## Die Schweinemastanlage verunstaltet das Landschaftsbild

Der Gutachter des Vorhabenträgers versucht in „Landschaftspflegerischer Fachbeitrag zum Vorhaben Neubau einer Anlage zum Halten von Mastschweinen“ (LFB 16.172 M-D) vom 23. November 2017 mit merkwürdigen Aussagen und falschen Angaben die Festlegungen im §35 (3) 5. BauGB, die das Bauen im geschützten Außenbereich auch für privilegierte Vorhaben untersagen, aufzuweichen.

**Abbildung 12:** Relief im Untersuchungsraum des Bauvorhabens von Herrn Thomas Schulz mit ansteigendem Gelände in Richtung Süd-Südwesten.

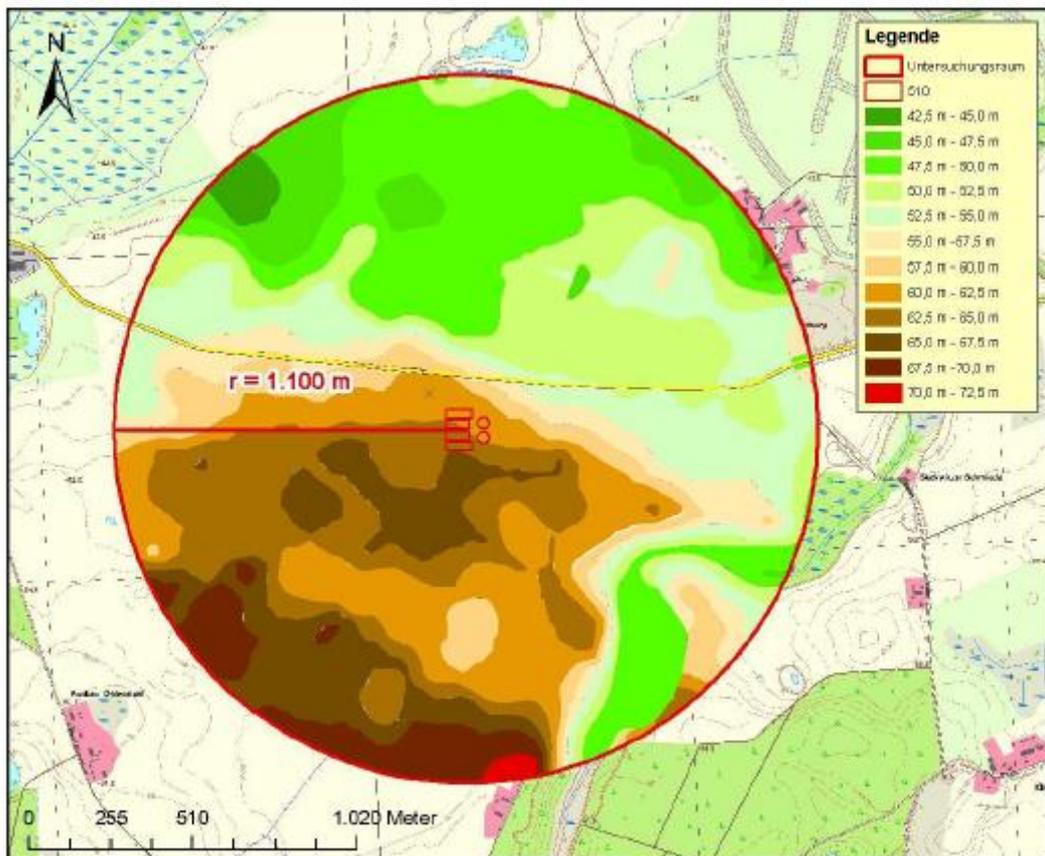
Richtig ist: Die Geländewölbung ist ansteigend, die Baumreihe nach Hohen Tutow ist niedrig und die Alleebäume „sichtverschatten“ gar nichts, weil sie zu klein sind. (s. u. aktuelles Foto)

Während die L11 überwiegend auf einer Höhe von 50-55 m verläuft, soll die Anlage auf einer Höhe von 62,5 - 65 m gebaut werden. Die Silos der Anlage haben dazu noch eine Höhe von 16 m. Die ganze Anlage wäre von Lohmen her kommend in Richtung Reimershagen bereits beim Einbiegen in die L11 von weitem sichtbar und landschaftsprägend.

Die auf in der UVS auf S. 29 vorgenommene Darstellung: „Die Anlage ist auf einer Fläche geplant, die durch Geländewölbung, Begrünung, Baumreihe und Allee nur geringfügig einsehbar ist“, ist schlichtweg falsch und täuscht diejenigen, die die Situation vor Ort nicht kennen. Die Geländewölbung führt zu einer Erhöhung der Anlage und Silos, die dann insgesamt mehr als 30 m über der Straße aufragen. Eine derartige Bauwerkshöhe ist nicht mehr „zu begrünen“!
